Verslag huishoudelijke elektrische installatie op laagspanning en zeer lage spanning

Referentie: **012-20260313-02**	Datum controle: **13/03/2026**
Keurder: **012**

Eigenaar:	**Bastiaens**	EAN-code:	**Onbekend**
Adres installatie:	**Kardelaan 54 bus 1001, 2180 - Ekeren**	Nummer teller(s):	**6119625**
		Distributienetbeheerder installatie:	**Fluvius**

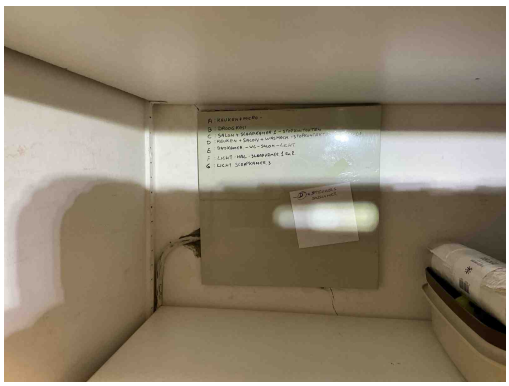
B17 - De voedingsspanning is niet op elk bord vermeld (Boek 1: 3.1.3.3).
Opmerking: Oa bord 1

B17 - De voedingsspanning is niet op elk bord vermeld (Boek 1: 3.1.3.3).
Opmerking: Oa bord 1

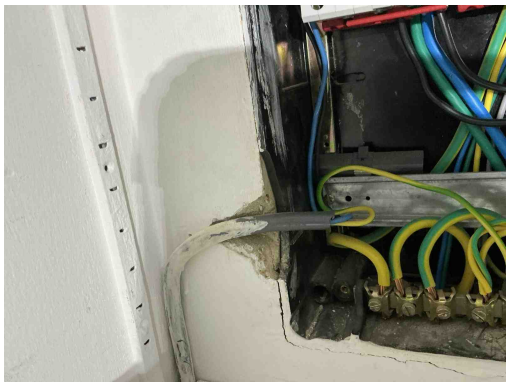
B06 - Het elektrisch verdeelbord heeft niet de minimale beschermingsgraad IPXX-B in een gewone ruimte (Boek 1: 4.2.2.3).
Opmerking: Oa beschadigd

B06 - Het elektrisch verdeelbord heeft niet de minimale beschermingsgraad IPXX-B in een gewone ruimte (Boek 1: 4.2.2.3).
Opmerking: Oa beschadigd

D01 - De differentieelstroominrichting schakelt niet uit na indrukken van de testknop (Boek 1: 5.3.5.3).
Opmerking: Oa 30 mA werkt niet

T02 - Gevaar voor rechtstreekse aanraking: genaakbare delen onder spanning (Boek 1: 4.2.2).
Opmerking: Oa bord 1

T11 - De contactdozen waarvan de toegekende stroomsterkte maximaal 16A en de toegekende spanning maximaal 250V bedraagt en niet bedoeld zijn voor de voeding van een of meerdere verbruikstoestellen voor een specifiek doel en niet geplaatst zijn in of op schakel- en verdeelborden, beschikken niet of IPXX-D (incl. gemeenschappelijke delen residentieel geheel) (Boek 1: 4.2.2.3/5.3.5.2).
Opmerking: Oa slaapkamers kinderbeveiliging ....

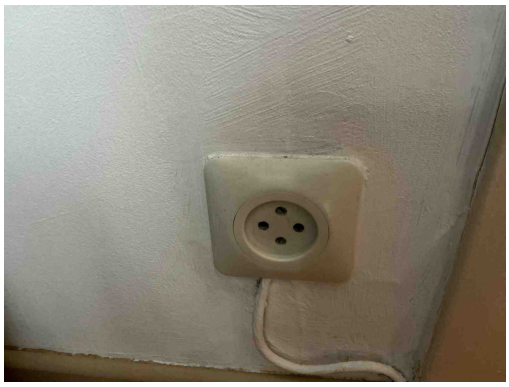
T11 - De contactdozen waarvan de toegekende stroomsterkte maximaal 16A en de toegekende spanning maximaal 250V bedraagt en niet bedoeld zijn voor de voeding van een of meerdere verbruikstoestellen voor een specifiek doel en niet geplaatst zijn in of op schakel- en verdeelborden, beschikken niet of IPXX-D (incl. gemeenschappelijke delen residentieel geheel) (Boek 1: 4.2.2.3/5.3.5.2).
Opmerking: Oa slaapkamers kinderbeveiliging ....

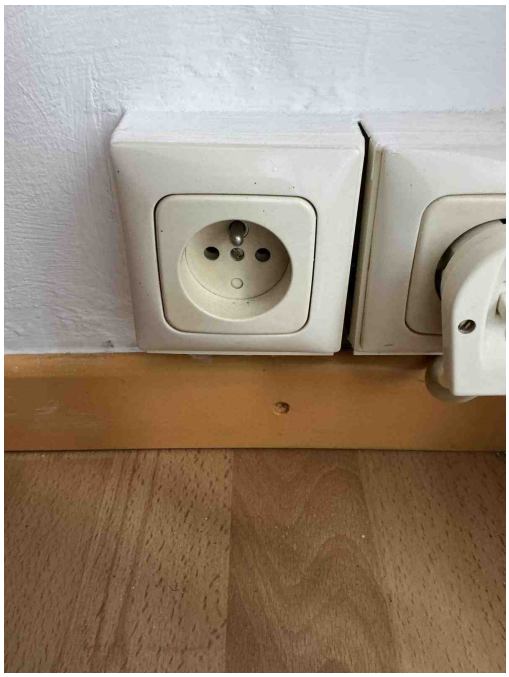
T11 - De contactdozen waarvan de toegekende stroomsterkte maximaal 16A en de toegekende spanning maximaal 250V bedraagt en niet bedoeld zijn voor de voeding van een of meerdere verbruikstoestellen voor een specifiek doel en niet geplaatst zijn in of op schakel- en verdeelborden, beschikken niet of IPXX-D (incl. gemeenschappelijke delen residentieel geheel) (Boek 1: 4.2.2.3/5.3.5.2).

Opmerking: Oa slaapkamers kinderbeveiliging ....

T11 - De contactdozen waarvan de toegekende stroomsterkte maximaal 16A en de toegekende spanning maximaal 250V bedraagt en niet bedoeld zijn voor de voeding van een of meerdere verbruikstoestellen voor een specifiek doel en niet geplaatst zijn in of op schakel- en verdeelborden, beschikken niet of IPXX-D (incl. gemeenschappelijke delen residentieel geheel) (Boek 1: 4.2.2.3/5.3.5.2).

Opmerking: Oa slaapkamers kinderbeveiliging ....

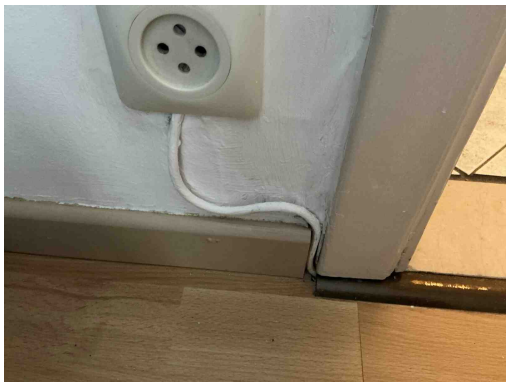
T21 - Het elektrisch materieel is niet geplaats volgens de voorschriften van de fabrikant/ regels van goed vakmanschap . (Boek 1: 1.4.1.3)

Opmerking: Oa kleine slaapkamer voedingskabel contactdoos

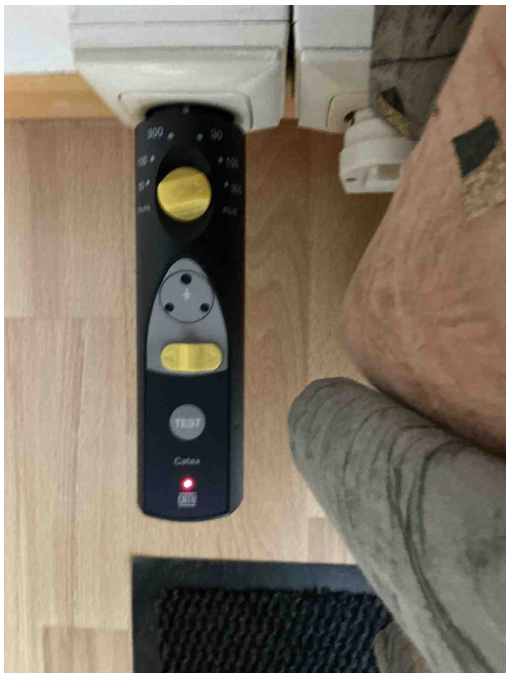
A13 - De continuïteit van de beschermingsgeleider met de aardingsinstallatie is niet gerealiseerd (Boek 1: 5.4.3).
Opmerking: Oa kleine slaapkamer aan de voordeur
